設計図書に対する質問について

・業務名　　旭中学校　講堂兼体育館空調改修工事

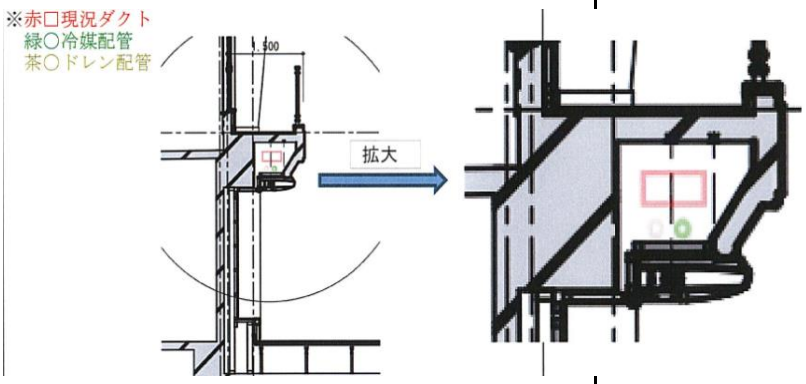
番号	図面番号 内訳番号	質疑	回答
12	M-02	控室及び放送室の天井内配管の施工の確認ですが、両室には点検口が設けられており、天井を解体することなく作業可能なスペースが確保されているものと考えてよろしいでしょうか。	宜しいです
13	M-05	煙道撤去工事において、煙突は残置とし、煙突と煙道の接続部分についてメクラ処理を行うものとして考えてよろしいでしょうか。	宜しいです
14	A-02 M-02 M-05	室内機および空調配管の施工位置の確認ですが、現況図においてはキャットウォーク下部(天井内)にダクトが施工されておりますが、そのダクト下部に、図面に示すとおり室内機および空調配管(天井内)を施工する計画でよろしいでしょうか。 それとも、空調配管は露出配管として施工する計画でしょうか。

前記のとおりです
15	M-02 M-05	上記質疑(14)にて空調配管(冷媒・ドレン)を露出配管で施工する場合、配管に防球ガードを見込むと考えてよろしいでしょうか。	―
